Anlage 1 zur Niederschrift über die Sitzung des  
Ausschusses für Stadtentwicklung  
vom 03.05.2022

## Radverkehrskonzept Beckum

Stellungnahme zu Fraktionsanmerkungen | Beckum | 03.05.2022

# CDU 1

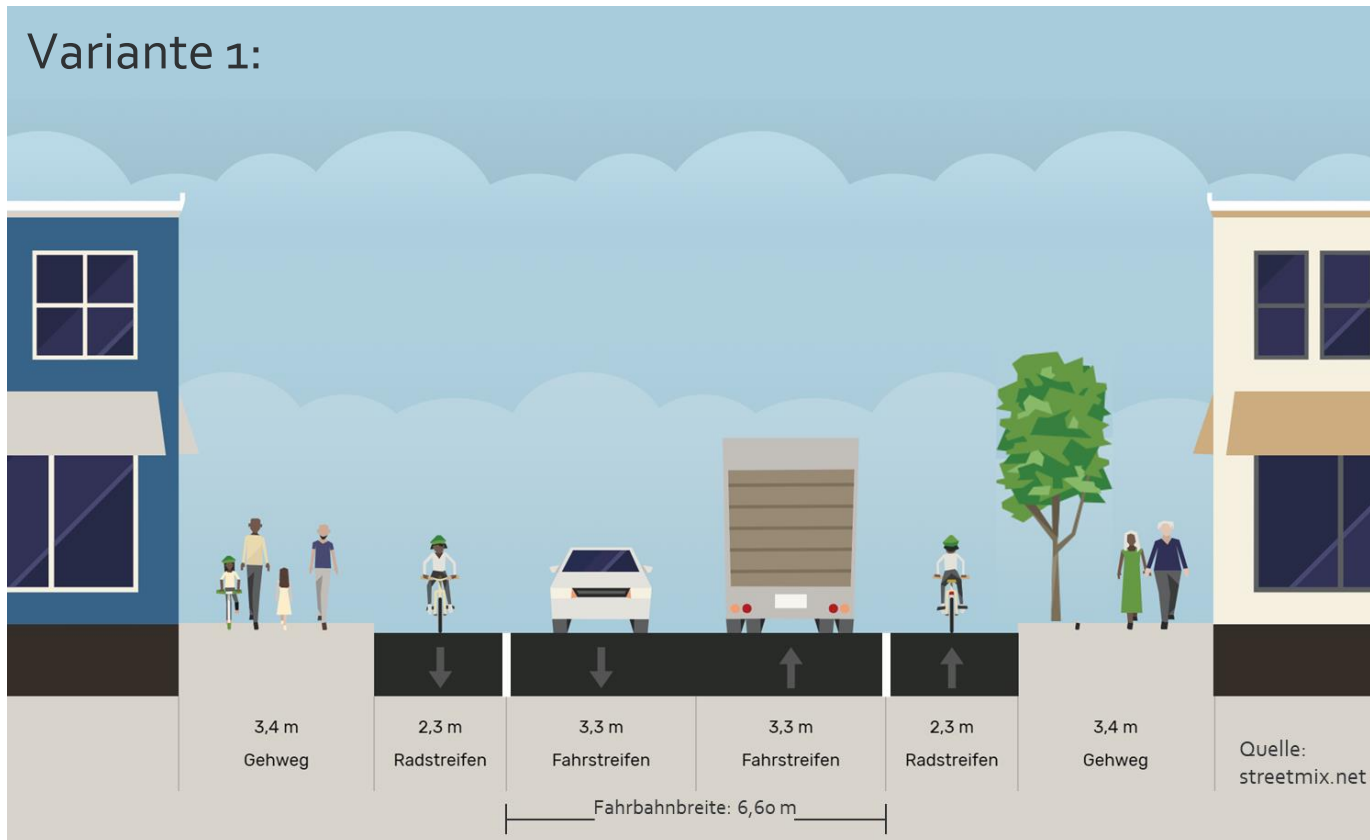
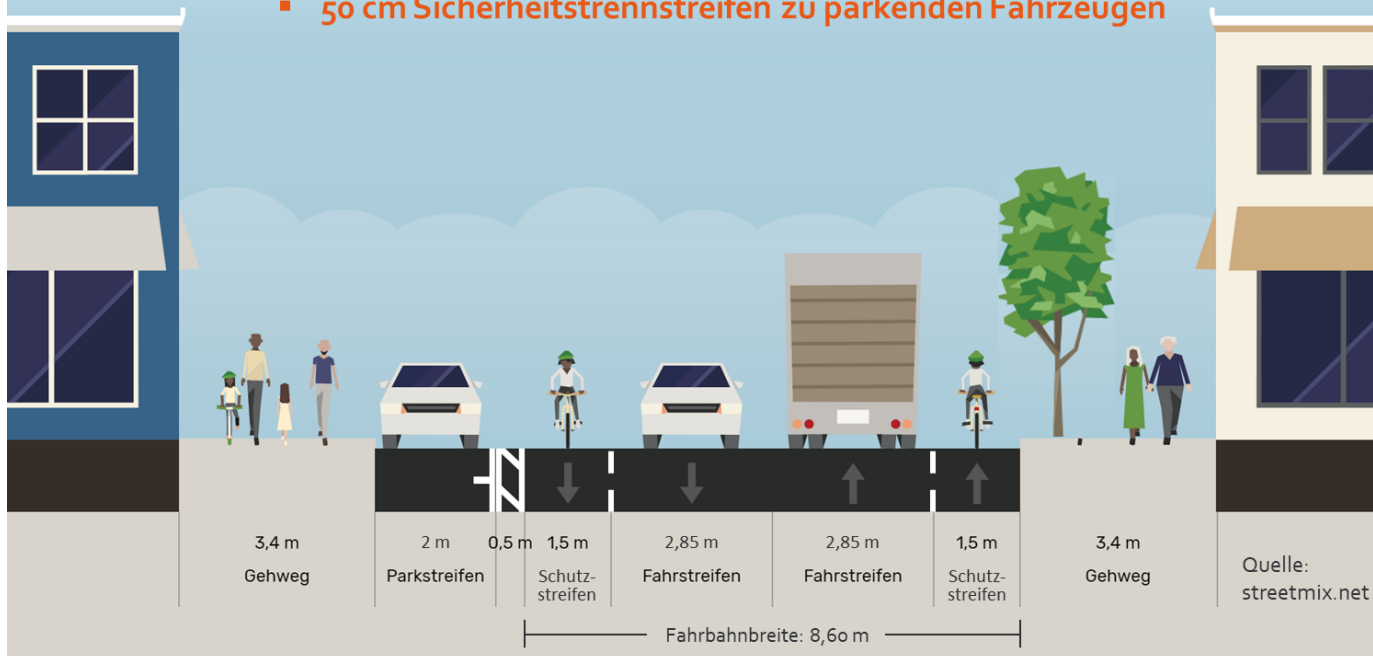
Änderung der Straßenaufteilung auf Ein- und Ausfallstraßen mit Seitenstreifen durch einfaches Aufbringen von neuen Fahrbahnmarkierungen (Ausnahme Hammer Straße). Hier kann nur eine gezielte bauliche Umgestaltung zum Ziel führen.

- Variante 1 bietet hohe Sicherheit und Qualität - Entspricht Anforderungen an Velorouten\*
- Variante 2 entspricht Stand von Wissenschaft und Technik\* → Verkehrssicherheit ist gewährleistet
- Die Varianten entsprechen „gezielten baulichen Umgestaltungen“
- Grundlegender Umbau der Straßen wesentlich teurer und zeitaufwendig bei vergleichbarem Ergebnis für den Radverkehr
- **Aus Sicht des Gutachters kein Änderungsbedarf (optional: siehe FDP 3)**

# Auslastung des Seitenstreifen durch parkende Fahrzeuge - Stichprobe

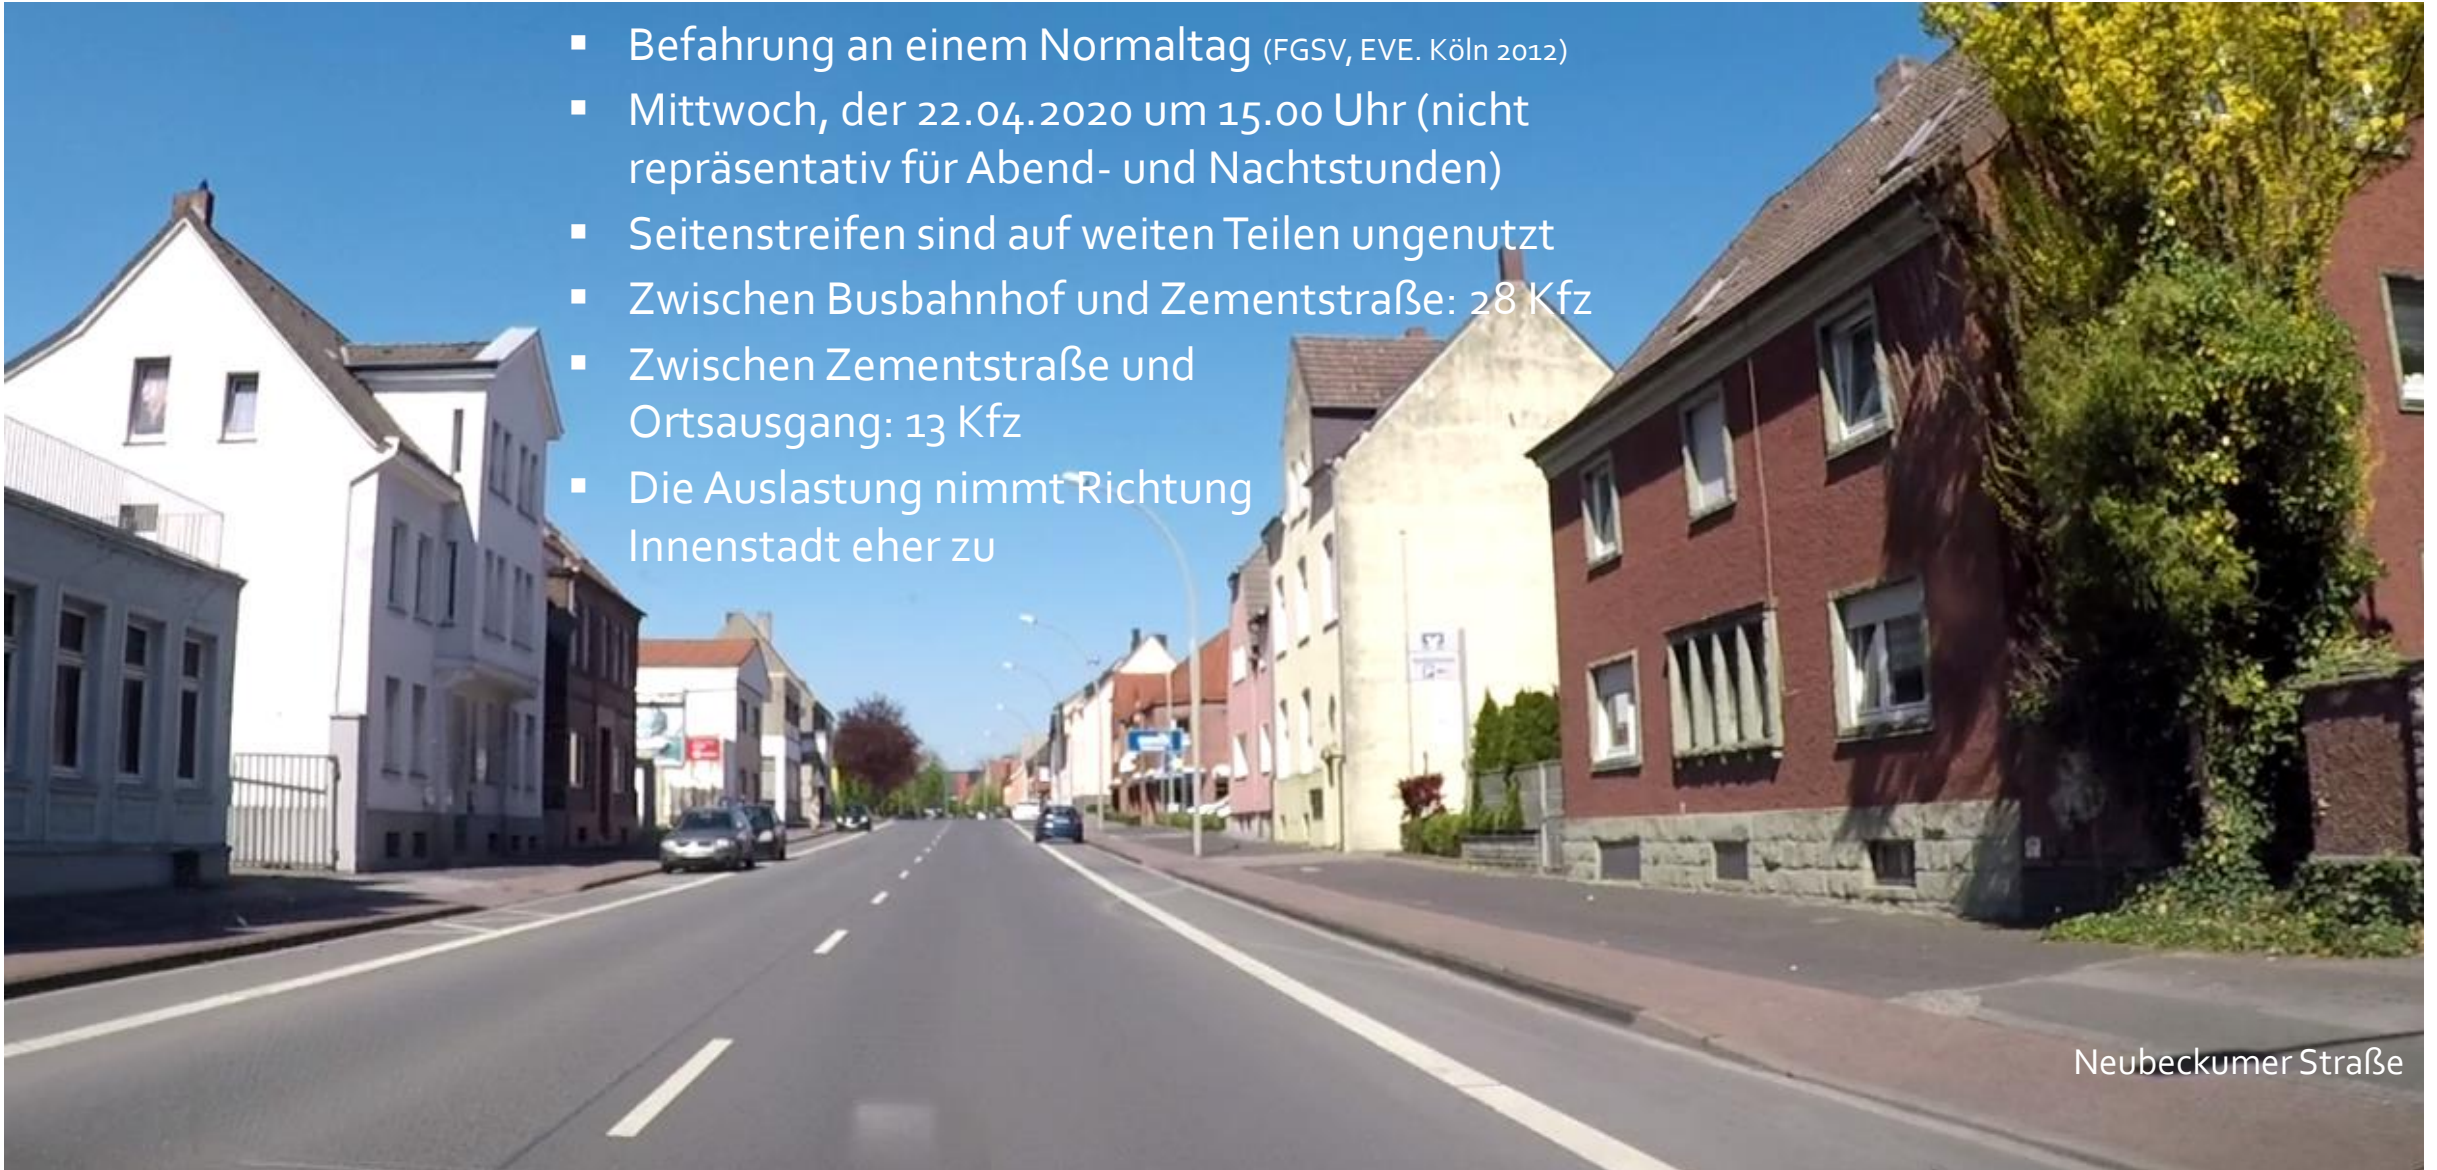
- Befahrung an einem Normaltag (FGSV, EVE. Köln 2012)
- Mittwoch, der 22.04.2020 um 15.00 Uhr (nicht repräsentativ für Abend- und Nachtstunden)
- Seitenstreifen sind auf weiten Teilen ungenutzt
- Zwischen Busbahnhof und Zementstraße: 28 Kfz
- Zwischen Zementstraße und Ortsausgang: 13 Kfz
- Die Auslastung nimmt Richtung Innenstadt eher zu

# CDU 5

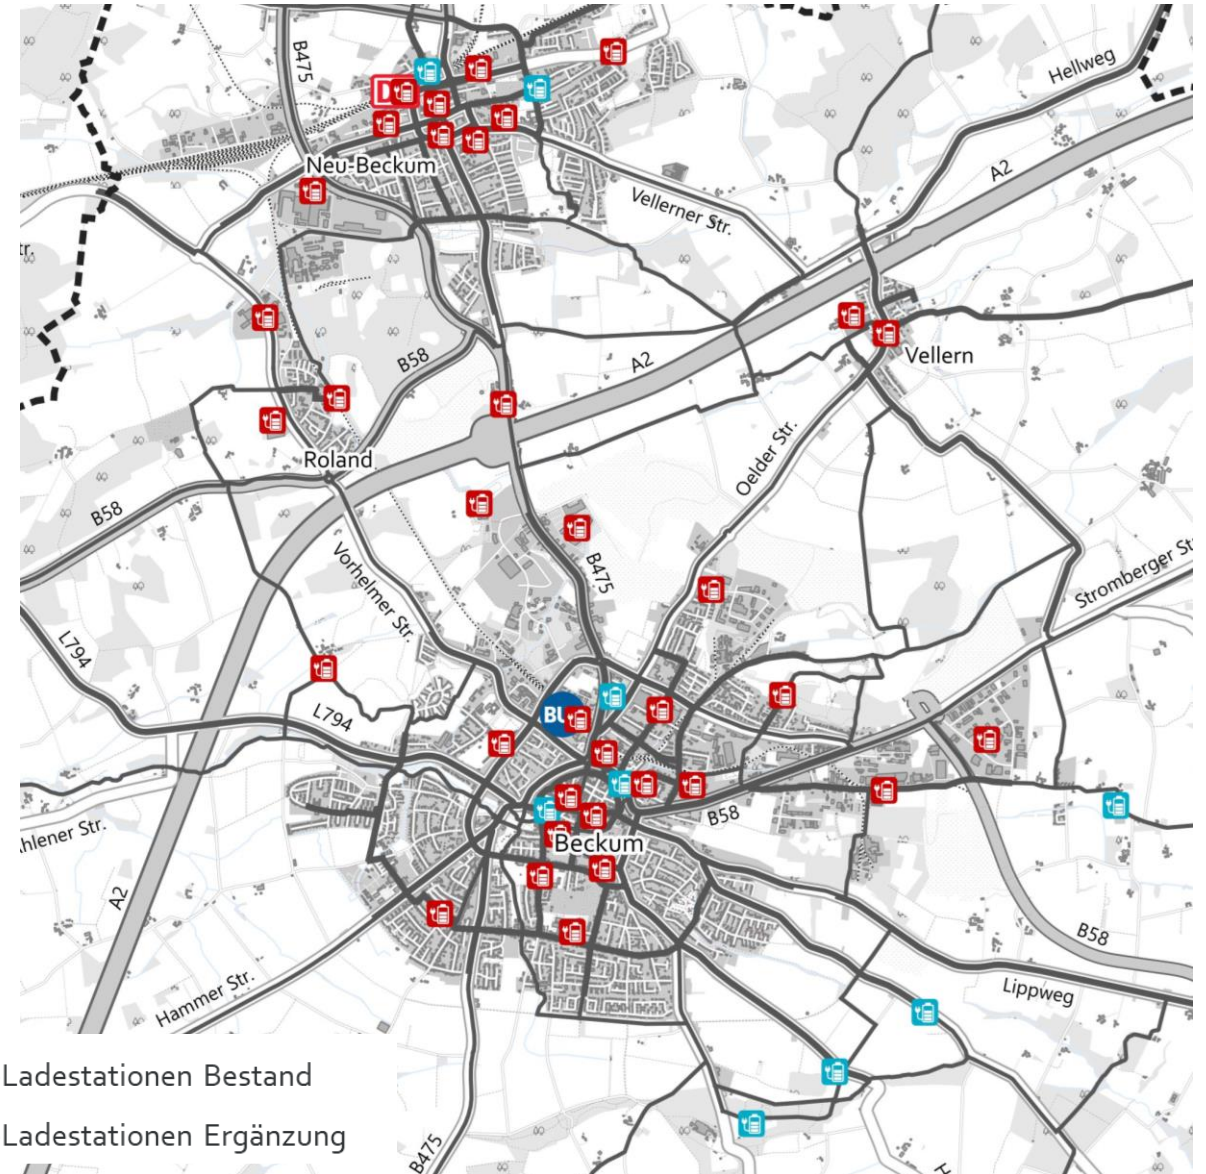
Anlage von Radzählstellen - Ein Mittelzentrum wie Beckum hat eine überschaubare Anzahl von Radfahrern. Der Kostenansatz von vier Stelen mit Display und insgesamt acht Induktionsschleifen in Höhe von insgesamt 112.000 € ist unverhältnismäßig. Hinzu kommt, dass das Radverkehrskonzept keine Aussage zu Wartung der Stelen und zu eventuell zusätzlich benötigter Software macht.

- „überschaubare Anzahl Radfahrende“ und „Ausgabe des genannten Betrags zum Monitoring von Radverkehrsmengen unverhältnismäßig“ sind politische Aussagen
- Standortempfehlungen sind mögliche Standorte, können sukzessive entwickelt und ausgebaut werden
- Keine Aussagen zu Kosten für Wartung und Software auf konzeptioneller Ebene möglich
- **Aus Sicht des Gutachters kein Änderungsbedarf**

# CDU 7

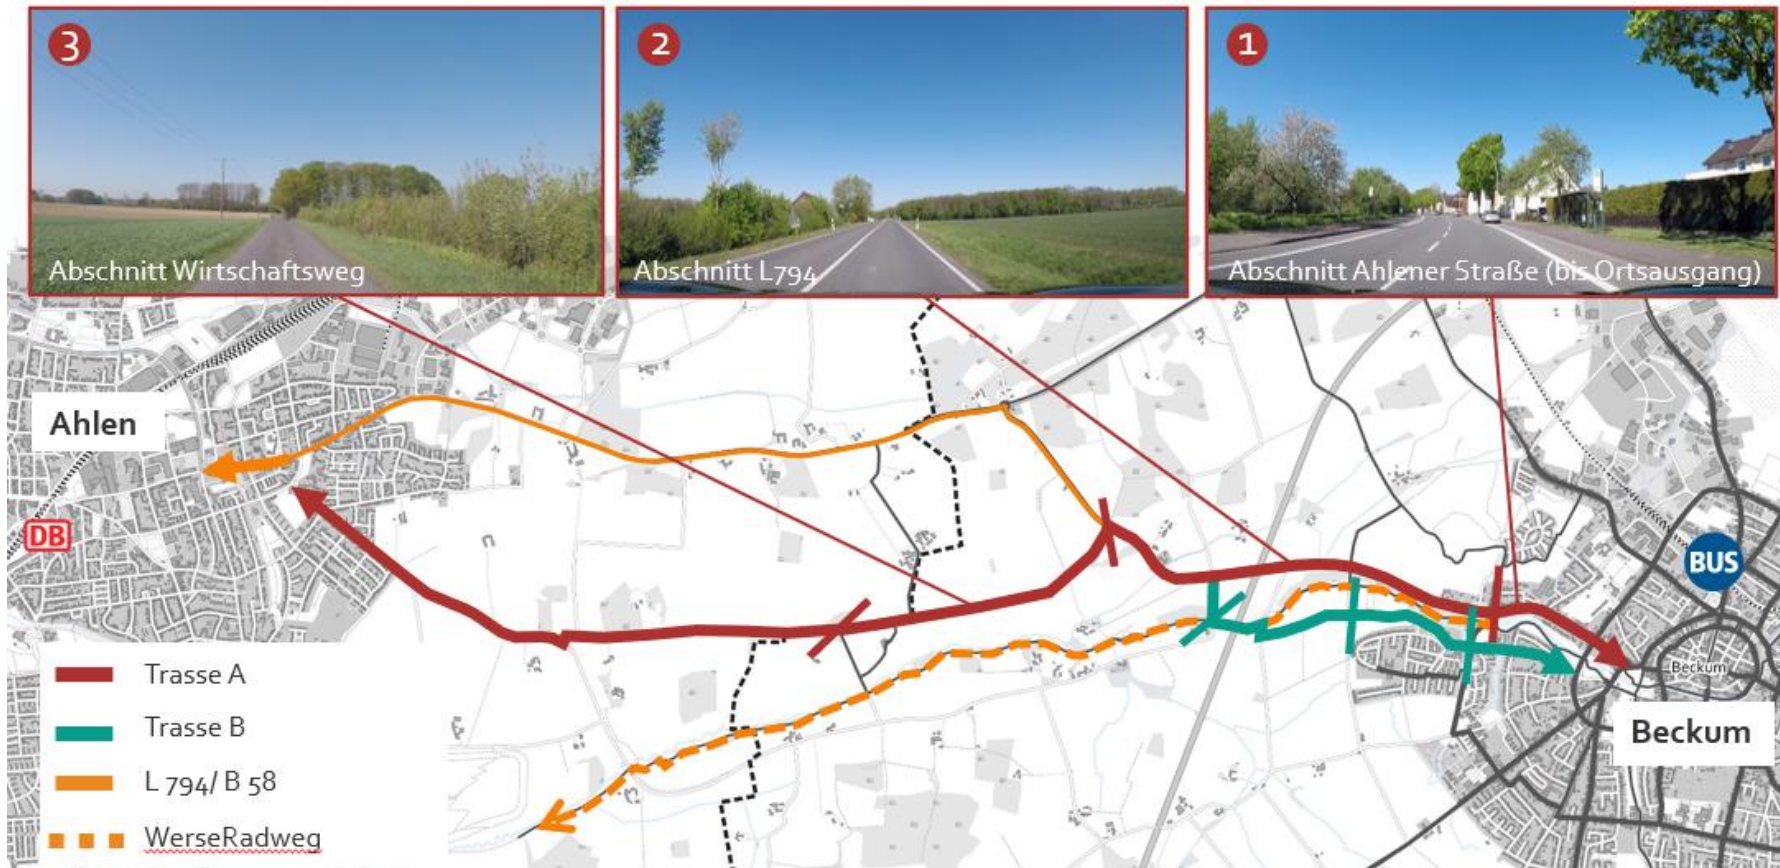
*Veloroute Beckum - Ahlen L794 außerorts - Es ist nicht nachvollziehbar, warum für die Veloroute nicht der bereits vorhandene Werseradweg genutzt werden kann, nur weil der Werseradweg ein naturnaher touristischer Radweg ist. Eine Trennung von Veloroute und touristischer Route erschließt sich nicht.*

- Veloroute haben erhöhte Ansprüche an Radverkehrsinfrastruktur (ausreichende Breiten, asphaltierte Oberfläche)\*
- Würde erhebliche Ausbauten des WeseRadweg erfordern
- Das widerspricht naturnaher Führung - Zielkonflikt Naturschutz und touristischer Radverkehr
- Nutzungsform von Freizeitfahradfahrer:innen und Pendler:innen unterscheiden sich deutlich (Geschwindigkeit, Streckenanspruch)
- Gemeinsame Führung schmälert Qualität beider Nutzgruppen deutlich
- Im Rahmen des Beteiligungsverfahrens so abgestimmt
- **Aus Sicht des Gutachters kein Änderungsbedarf**

# SPD 3

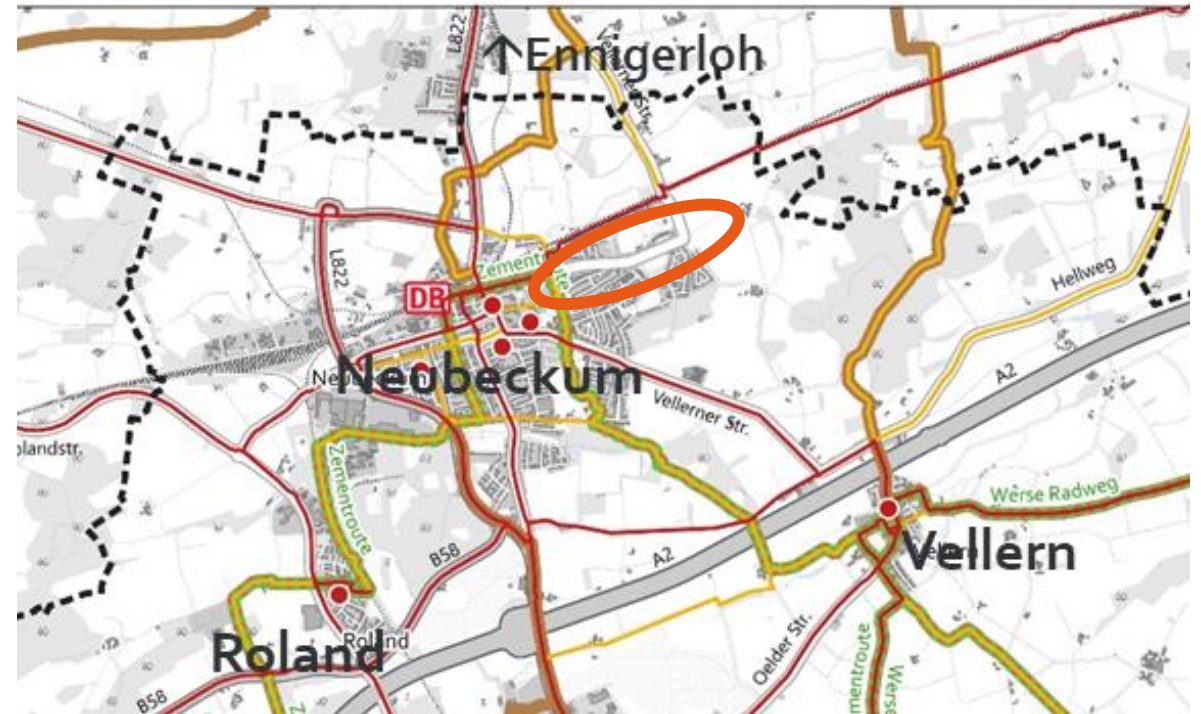
*Eine sichere Verbindung zwischen der Sport- und Freizeitanlage Harberg über die Neubeckumer Innenstadt in die westlichen Wohngebiete.*

- Bereich über die Zementroute in Form einer Hauptroute angeschlossen
- Netz wurde durch Arbeitskreis und Online-Workshop mehrfach diskutiert und bestätigt
- Netzergänzung über Graf-Galen-Straße östlich der Harberstraße dennoch plausibel erklärbar
- **Mögliche Ergänzung: Verbindung könnte ins Netz aufgenommen werden**

# FDP 2

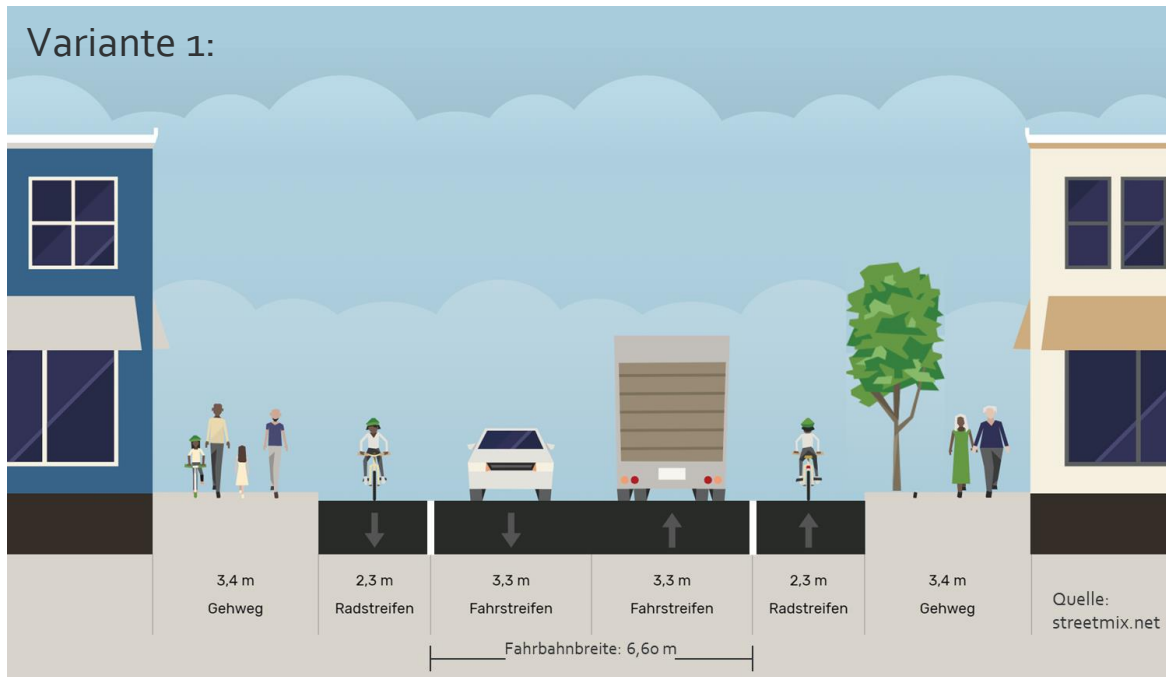
Die Verallgemeinerung für die Maßnahmen aller Ausfallstraßen sollte überarbeitet werden. Im bisherigen Konzept steht auf Seite 53: „Die empfohlenen Varianten zur Aufteilung werden anhand der Neubeckumer Straße beispielhaft dargestellt (siehe Kapitel 8.1.1 ab Seite 54). Diese dient als Modell für die Ahlener Straße, die Vorhelmer Straße, die Oelder Straße und die Stromberger Straße.“ Diese Formulierung sollte durch „Die Ausgestaltung der weiteren Ausfallstraßen ist nach den individuellen örtlichen Gegebenheiten zu planen“ ersetzt werden.

- Empfohlene Formulierung ist selbstverständlich immer zutreffend
- Sämtliche Planungen müssen im Rahmen der Detailplanung an örtliche individuelle Gegebenheiten angepasst werden
- Lösungsansatz Neubeckumer Straße aus fachlicher Sicht aber dennoch modellhaft übertragbar
- **Mögliche Ergänzung: „Die Ausgestaltung der weiteren Ausfallstraßen ist nach den individuellen örtlichen Gegebenheiten zu planen“**
- **Formulierung könnte als Ergänzung, aber nicht als Ersatz eingebracht werden**
